CLASE. Reforma de fachada.

D.ⁿ Julio Cesar Ludovisi, soli-
citando aumentar piso tercero en su Casa Calle de la
Dallesta n.º 14 manz. 367.

Fachada reformada.

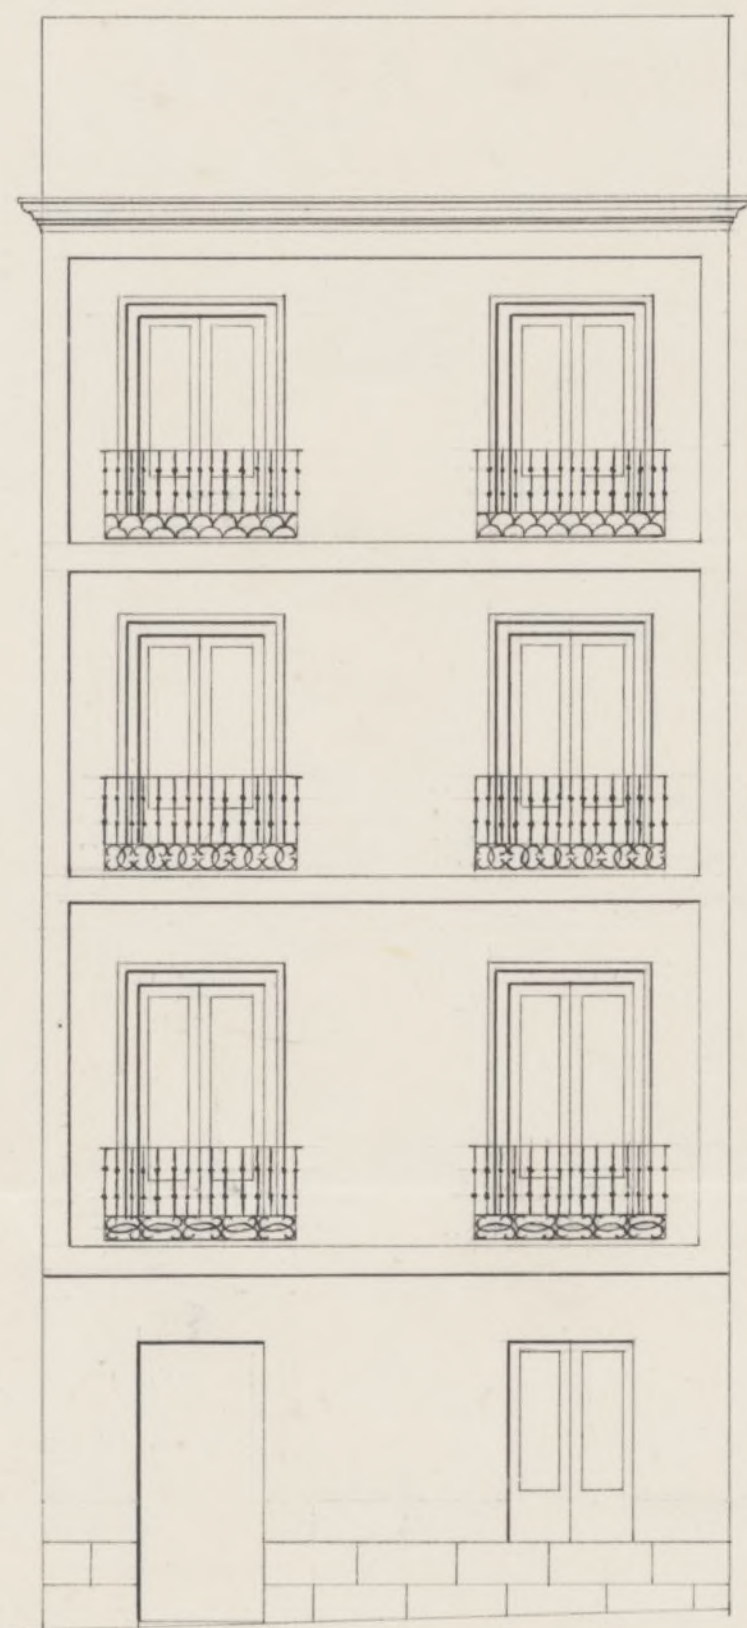
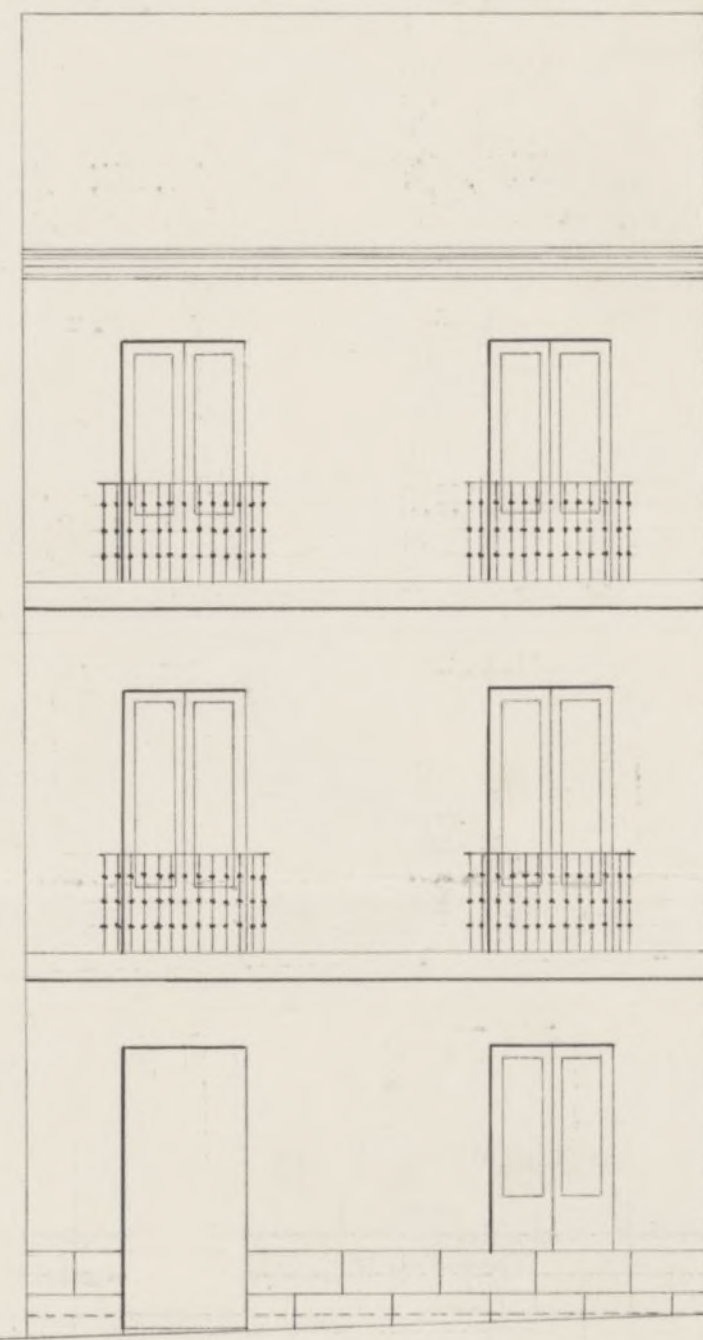
numero 14 manana 262, y del plano formado
por el Sr. D. José Nájera Cortés Arquitecto por la
Academia Nacional de San Fernando, en que
se marca en la fachada reformada el aumento
de un piso tercero, he reconocido dicha fachada
resultando tener la cantería de ordenanza
y la solidez necesarias para resistir el nuevo
piso, ejecutándose la obra con arreglo al pla-
no presentado sin construir exterior ni interior-
mente bohardillas vidrieras, ni mas obras que
las indispensables para cubrir la casa, colocan-
do sobre el alero una canal de plomo para
recorrer las aguas y dirigirlos a la alcantarilla.
He por bajadas tambien de plomo u hoja
de lata segun esta prevenido, ciendo el buelo de
los balcones de unos 2 decímetros, su altura de un metro
por lo menos, y el intervalo de los balaustres de un
decímetro, quedando recibidas las patillas entre pared
0,28 centímetros y algo mas separados de la base de los
huecos, rebocándose por ultimo imitando un buen

orden de construcción, pintando al oleo de un color
claro las puertas de la calle, debiendo el intere-
sado dar ^{o me} aviso (al Excmo. Sr. Alcalde Corregidor)
luego que este ventado el alero y terminada
la obra, para que ^{la mande} se ovrva mandar recono-
cer la obra.

Instruida la Comision de Obras del antecedente in-
forme del Arquitecto Municipal, no halla reparo en
que V. lo se sirva otorgar la licencia solicitada por D.
Julio Cesar Ludovisi para aumentar quito tercero a
la casa calle de la Ballista n.º 11, con la precisa con-
dicion de que la obra ha de ser dirigida por Arquitecto
y sujecion al disenio presentado, observandose los reglamentos

Pro
Habiéndose solicitado por D.^{no} Julio Cesar Ludovini
licencia para aumentar piso 3.^o en su casa calle
de la Ballota n.^o 14 moderno de la mang.^a 362,
con presencia del plano o' dibujo de la reforma,
se oyó el dictamen del Arquitecto Municipal, el
cual manifiesta que reconocida la fachada,
tiene la cantaria de ordenanza y la solidez neces.
ria para resistir el nuevo piso, ejecutándose la
obra con arreglo al plano presentado N.^o (hasta con
cluir el parrafo.)
